„Výstavba Multifunkční sportovní a kulturní haly v Brně“

VYSVĚTLENÍ, ZMĚNA NEBO DOPLNĚNÍ ZADÁVACÍ DOKUMENTACE

Vysvětlení zadávací dokumentace č. 1 ze dne 3. 1. 2022

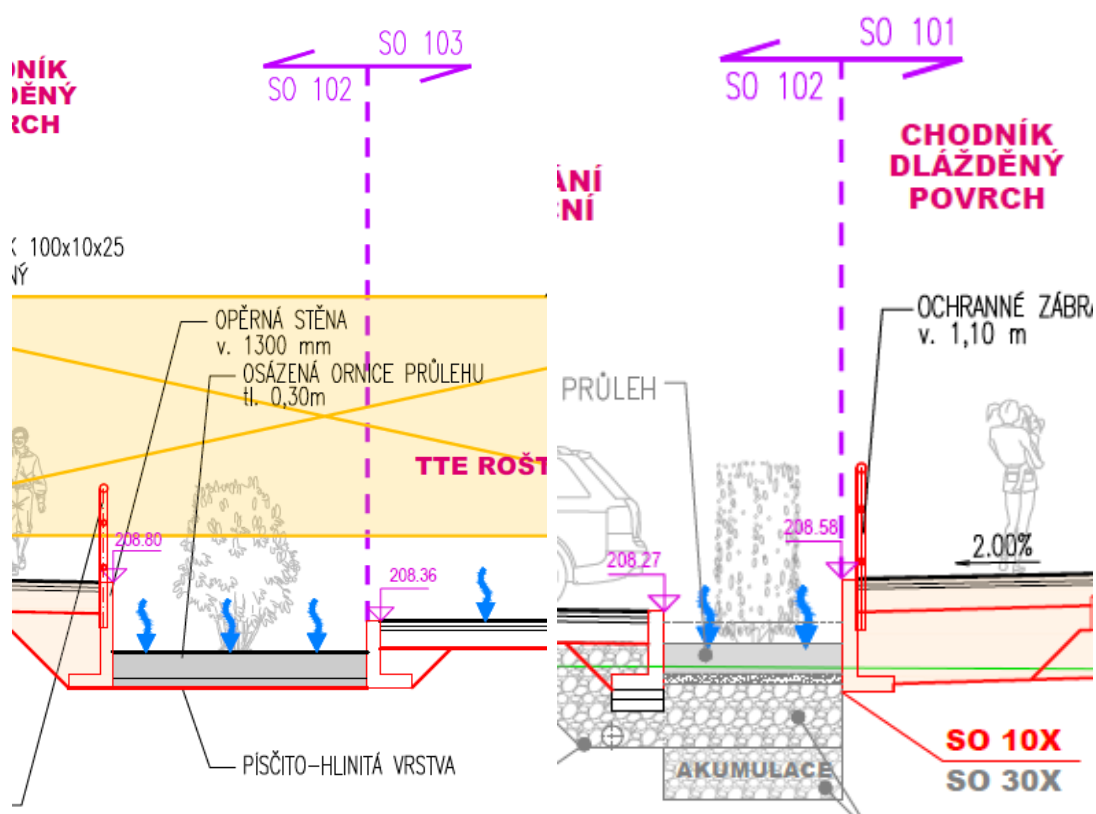
V soupisu prací „OSSENDORF - 1. STAVBA - MODRÁ - Multifunkční sportovní a kulturní pavilon 1. ETAPA [zadání].xlsx„ jsou v části SO 103b – Plocha P2 položky č.5-8 mtž a dod Opěrné zdi samonosné ze železobetonových dílců tvaru L se základem z betonu prostého dl.40.5m.

Z výkresové dokumentace je patrné, že opěrné zdi jsou i v SO 101 (dl.8m) a 102 (dl.47m) ovšem v soupisech prací těchto objektů položky pro mtž a dodávku opěrných zdí se zábradlím chybí.

Žádám o doplnění příslušných položek do soupisu prací.

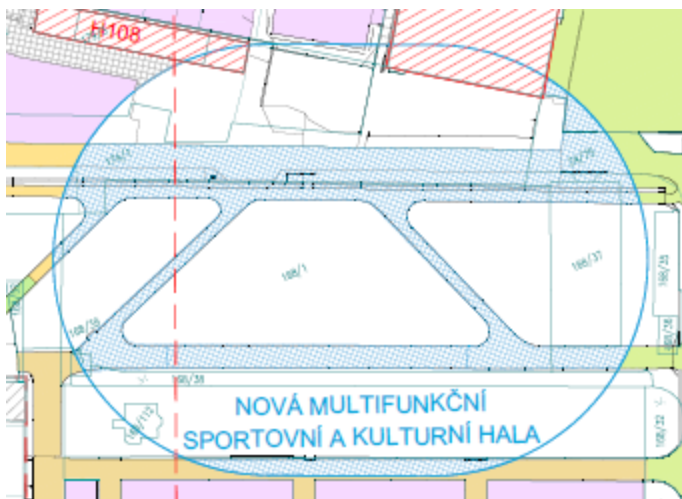
V situaci SO 002.1 – DEMOLICE ZPEVNĚNÝCH PLOCH jsou modře šrafované stávající plochy v místě budoucí haly. Tyto plochy nejsou zahrnuty v příslušném soupise prací části OKOLNÍ PLOCHY a nefigurují ani v soupise prací části HALA.

Pokud má být demolice těchto ploch součástí cenové nabídky, žádáme zadavatele o doplnění příslušných položek do soupisu prací.

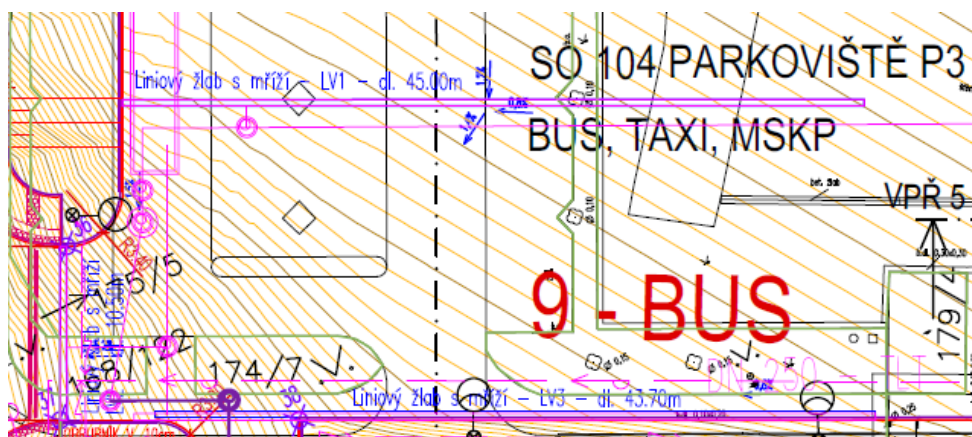
V situaci SO 104 – PARKOVIŠTĚ P3 – BUSM, TAXI, MKSP jsou zakresleny liniové žlaby (LV1-3 45,0+10,5+43,7m), které nejsou vykázány v příslušném soupise prací.

Na jihovýchodní straně parkoviště jsou v situaci zakresleny 3 uliční vpusti, které také nejsou vykázány v soupise prací SO 104.

V projektové dokumentaci D12a SK – BETON / A_MSKP_DPS_SO101_D12a_101_TZ_00.pdf - 5.3 SCHODIŠTĚ - 4) DVOURAMENNÁ SCHODIŠTĚ Z 1.NP DO 6.NP

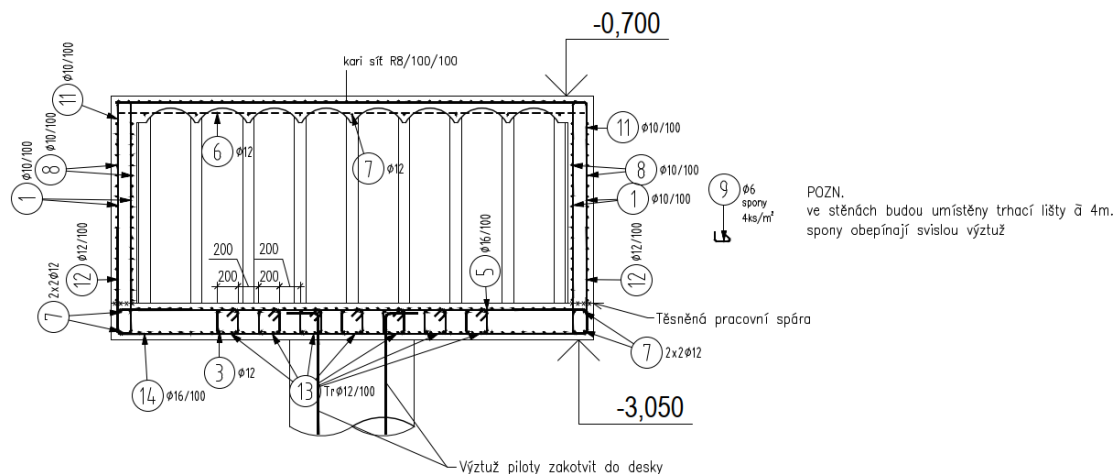
Žádáme zadavatele o doplnění položky na vylamovací lišty, přes které jsou napojeny monolitické mezipodesty na schodišťové stěny.

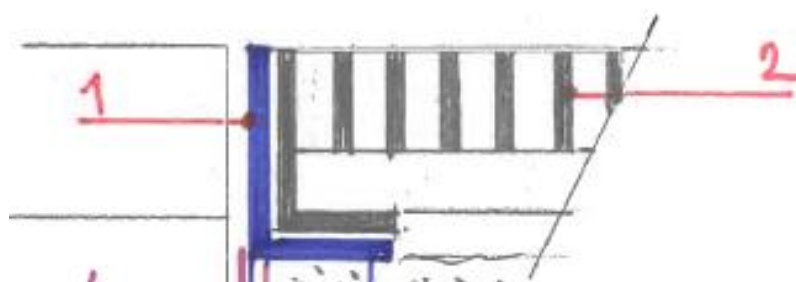
Mříže jsou ve VV definovány jako litinové s ocelovým rámem, ovšem ve výkrese 105_09_Schéma mříží.pdf je v legendě uvedeno, že rám i mříž budou ocelové:

1/ Nosný ocelový rám např. L100/65/8

2/ výplňový demontovatelný ocelový rošt – rám např. L90/60/8, horní pásnice 50/6 á 25mm, spodní křížové pásnice 30/6 á 100mm

Žádáme zadavatele o jasné zadání materiálu mříží.
